PROTOKÓŁ KONTROLI

Temat kontroli i okres objęty kontrolą:

Zgodność działań organu zarządzającego ruchem na drogach z obowiązującymi przepisami w sprawach dotyczących warunków umieszczania znaków i sygnałów drogowych oraz urządzeń bezpieczeństwa ruchu drogowego oraz sposobu zatwierdzania obowiązującej organizacji ruchu. Kontrolą były objęte rozwiązania organizacji ruchu na drogach publicznych w Mieście Zabrze w okresie do dnia rozpoczęcia kontroli, tj. do 19 marca br.

25. Skrzyżowanie ul. Bytomskiej i Hagera

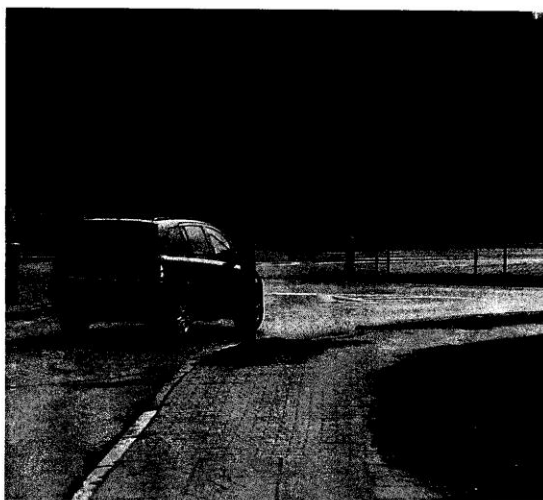
- niebezpieczne zastosowanie C – 10 na wysepce kanalizującej ruch (znak kieruje pojazdy pod znak B – 2), por. rys. 1.,
- nieczytelnego oznakowania poziomego (uwaga ogólna do całości zastosowanego oznakowania),
- braku wyznaczenia linii warunkowego zatrzymania P – 14 przed przejściami dla pieszych,
- braku ustawienia znaku D – 6 przed przejściem dla pieszych,
